# リコール情報 アクティ・バモスターボ エキゾーストマニホールド亀裂

## 重要なお知らせ

リコール対象車種 : アクティ、VAMOS、VAMOS Hobio

型式 : HA6-7、HH5-6、HM1-4、HJ1-2

改善箇所説明図(1)

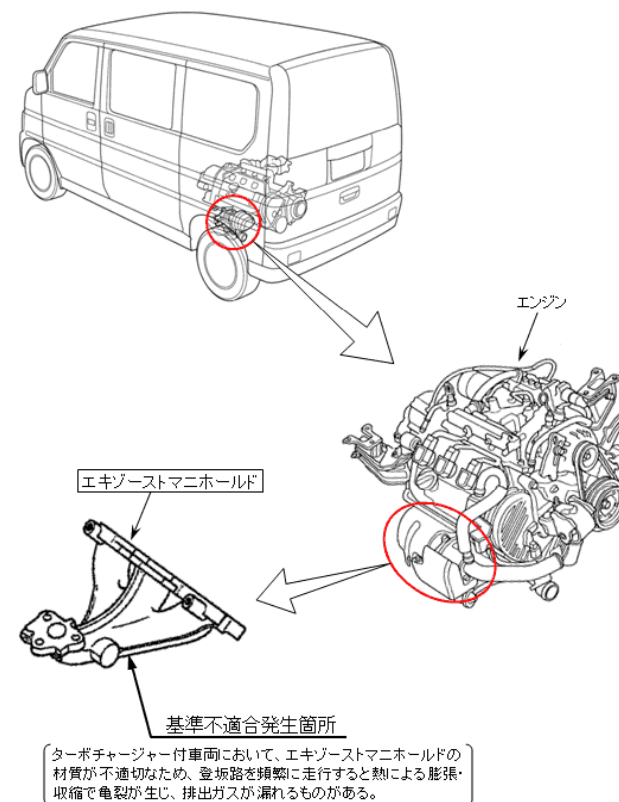
ホンダ アクティ、VAMOS、VAMOS Hobio のターボチャージャー付車両におきまして「エキゾーストマニホールドの材質が不適切なため登坂路を頻繁に走行すると熱による膨張・収縮で亀裂が生じ、排出ガスが漏れるものがある」という内容のリコールの届出が本田技研工業(株)より有りました。

エキゾーストマニホールド一式を対策品と交換する。

対策後の識別: 運転席ドア下側にヒンジの上側ボルト頭部に黄色ペイントを塗布する。
